Konstr.	Ritad	HG	Godk.	Smst nr.	Ers.	Tolerans där ej annat angivits: ISO 2768 m	 Ändr. A
Dat.	1993-09-24	Skala	1:5	Atlantic F12			
						Ritn.nr 14229

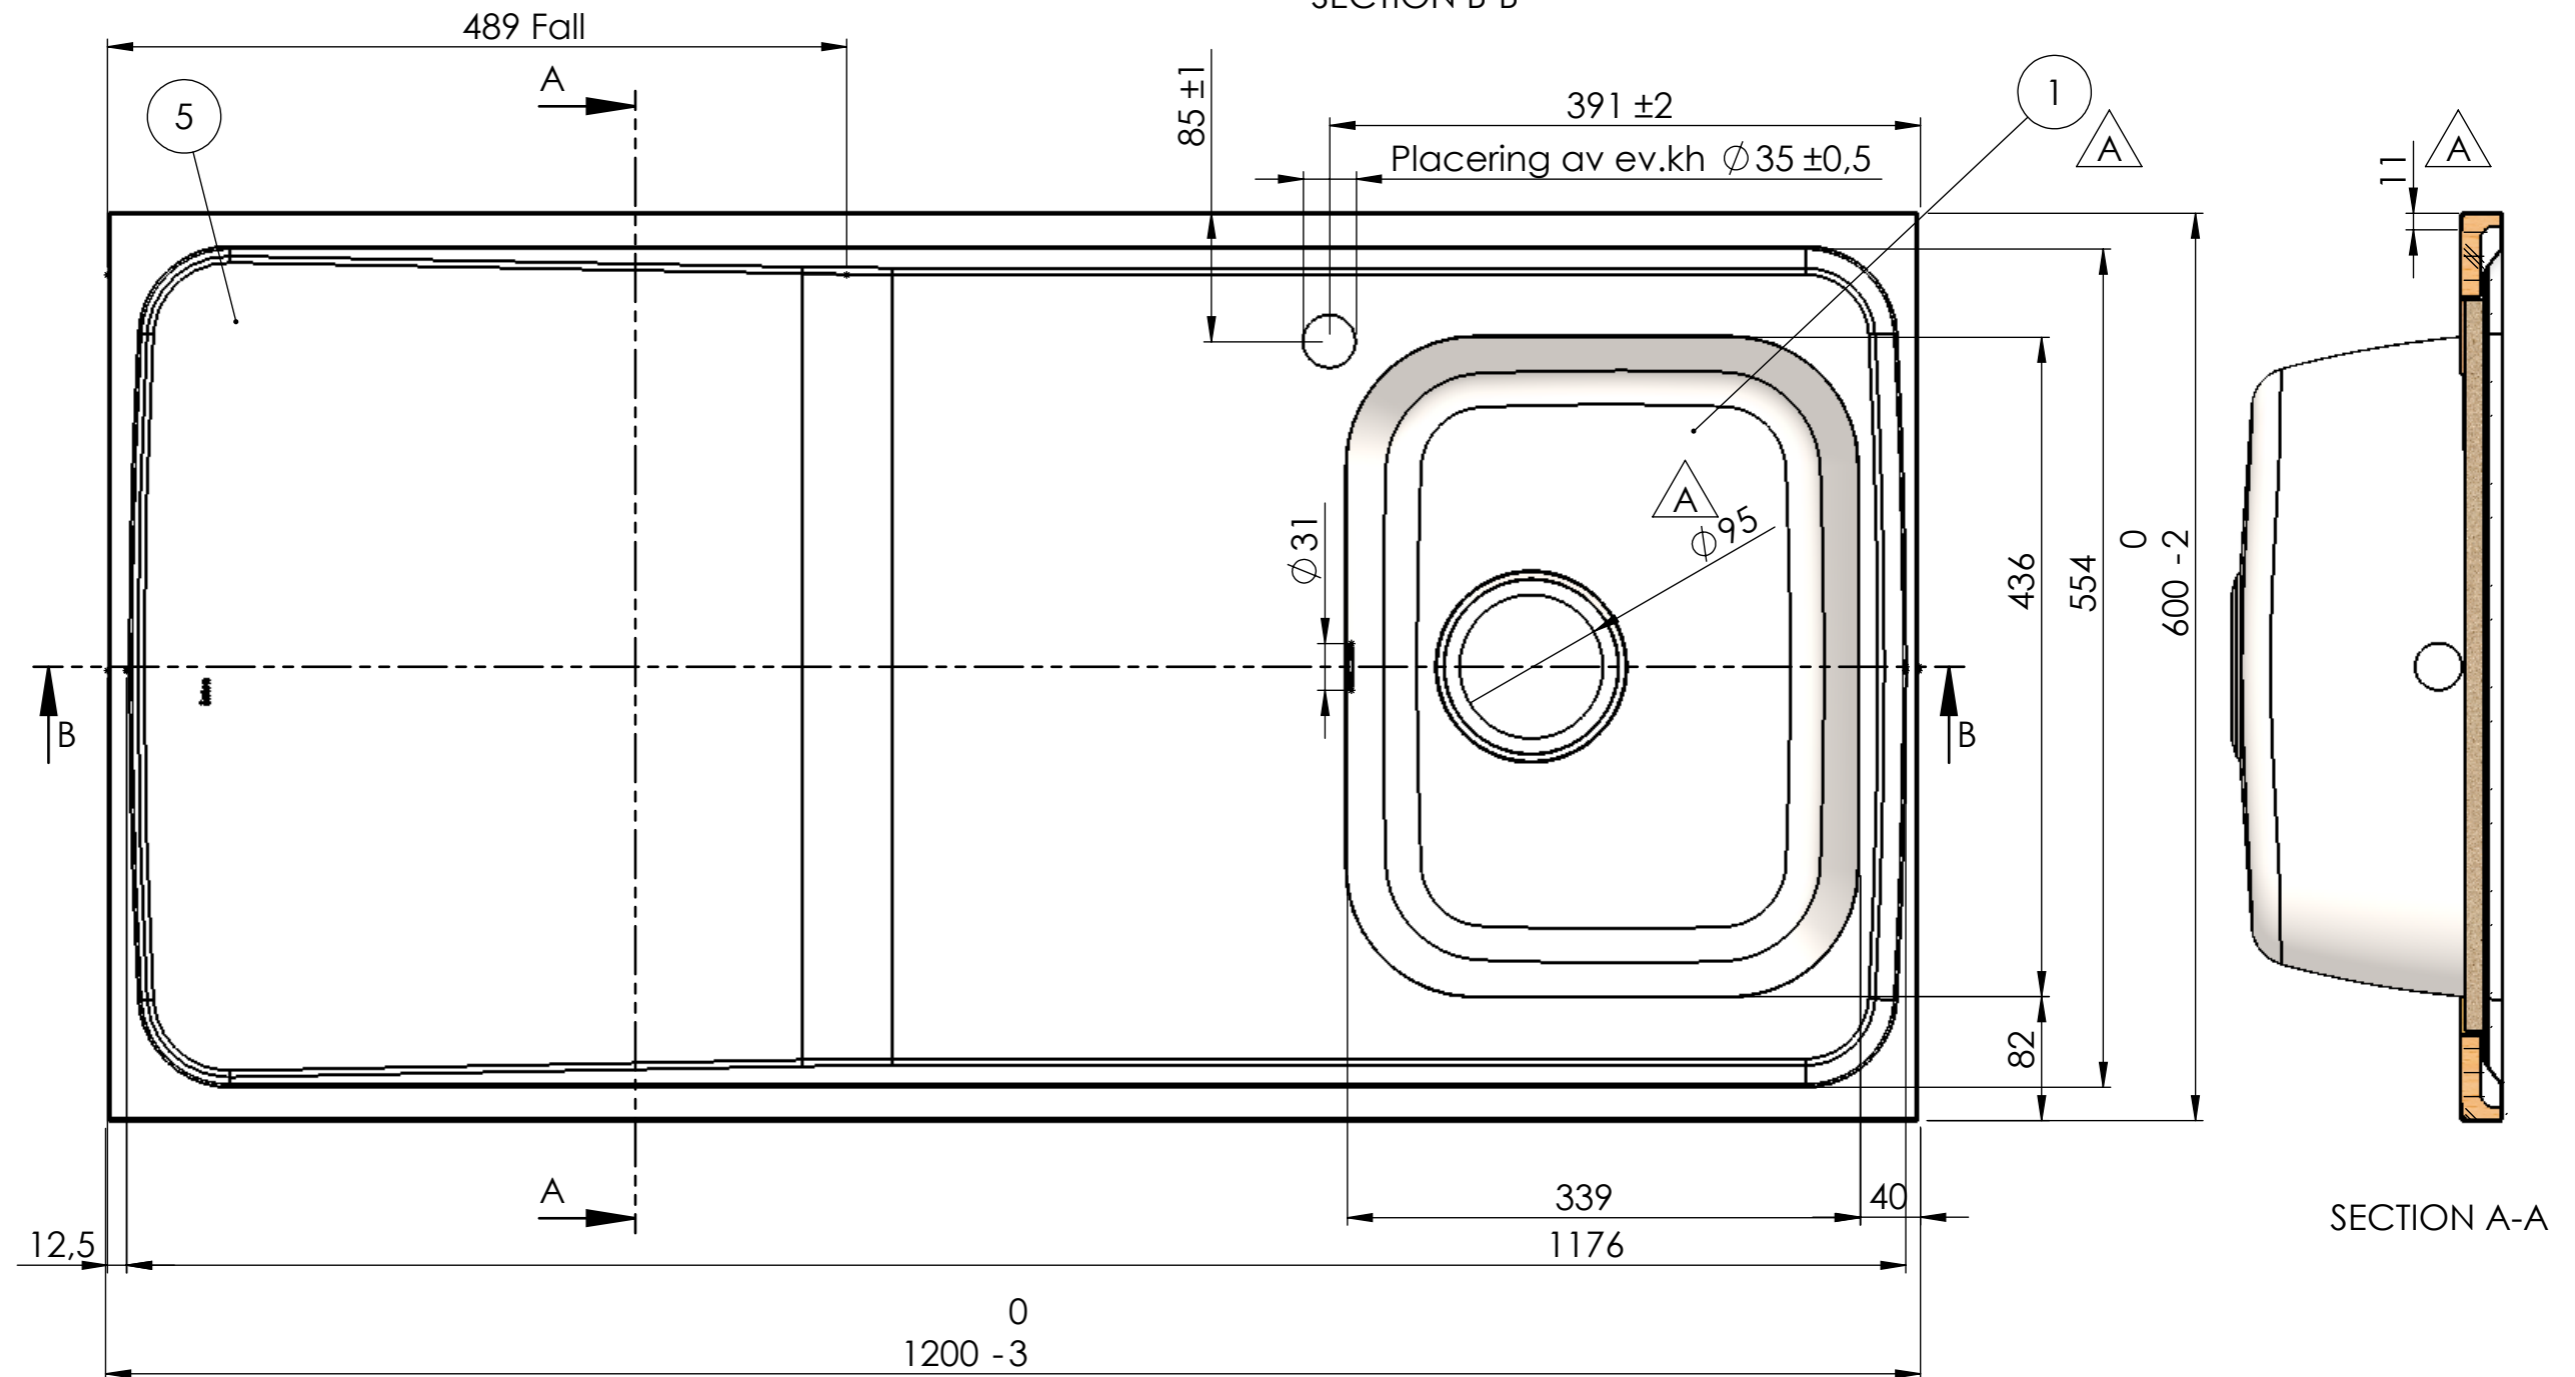
REV.	ANT.	ÄNDRING	DATUM	GODK.
A	6	Windexplatta ersatt med MDF. Kantklipp, ram och gavel ändrade för att vulsten inte ska överstiga 30mm. Omvik längsida var 9mm. Avlopp 51 ersätts av avl 97. Låda 34 stabiliserad med bombering R700.	2013-05-16	MR
